72. Änderung des Flächennutzungsplanes der Stadt Monschau

„Windkraftkonzentrationszonen Höfener Wald“

hier: a) Abwägung der Stellungnahmen gem. §§ 3 II und 4 II BauGB

Stellungnahmen der Verwaltung zu den Stellungnahmen der Behörden und sonstiger Träger öffentlicher Belange zur 72. Flächennutzungsplanänderung „Windkonzentrationszonen Höfener Wald“ (Beteiligung gem. § 4 Abs. 2 BauGB)

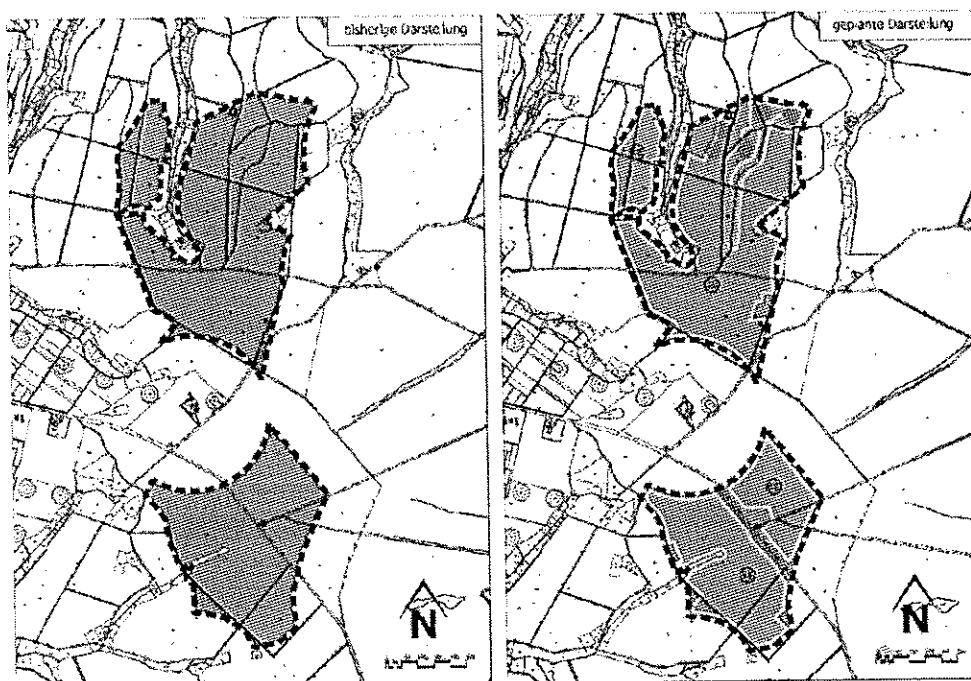
Im nördlichen Bereich der nun geplanten Windvorrangzone beträgt der Abstand zwischen den geplanten Grenzen weniger als 100 Meter (siehe rote Flächen in der nachfolgenden Darstellung), so dass in diesem Bereich Anlagen der geplanten Größenordnung nicht errichtet werden können, weil die Blattspitzen die Grenzen der Windvorrangzone überragen.

Eine Ausweisung dieses Bereichs als geeignete Fläche für die Nutzung von Windenergie im Wald ist unter Berücksichtigung der nun geplanten Grenzen irreführend.

Nr.	Stellungnahme von / Inhalt der Stellungnahme	Stellungnahme der Verwaltung	Beschlussvorschlag
1.1.2	<p>Immissionsschutz:</p> <p>Als Grundlage für die Bemessung der Abstände von Windvorrangzonen im Rahmen der Bauleitplanung wird die Rotorblattspitze der Anlage herangezogen (siehe Nr. 8.1.2, 8.1.3 und 8.1.4 des Windenergie-Erlass NRW vom 11.07.2011).</p> <p>Dem zur Folge müssen sich die nach Errichtung der Windkraftanlagen von der Blattspitze der Anlagen überstrichenen Flächen innerhalb der Grenzen der Windvorrangzone befinden.</p> <p>Anlagen, wie die hier geplanten mit einer Höhe von 200 Metern, besitzen einen Rotordurchmesser von ca. 100 Metern.</p> <p>Im nördlichen Bereich der nun geplanten Windvorrangzone beträgt der Abstand zwischen den geplanten Grenzen weniger als 100 Meter (siehe rote Flächen in der nachfolgenden Darstellung), so dass in diesem Bereich Anlagen der geplanten Größenordnung nicht errichtet werden können, weil die Blattspitzen die Grenzen der Windvorrangzone überragen.</p>	<p>Der Anregung wird gefolgt. Die vom Eingeleber der Stellungnahme beschriebenen Flächen sind Standorte schützenswerter Laubholzbestände. Die Darstellung des Flächennutzungsplanes wurde dahingehend geändert, dass die Windvorrangzone nunmehr auch die Laubholzbestände erfasst.</p> <p>Demnach ist der Schutz vorhandener Laubholzbestände auf der Ebene der Genehmigung nach Bundesimmissionsschutzgesetz abzusichern.</p>	<p>Der Stellungnahme wird gefolgt.</p>
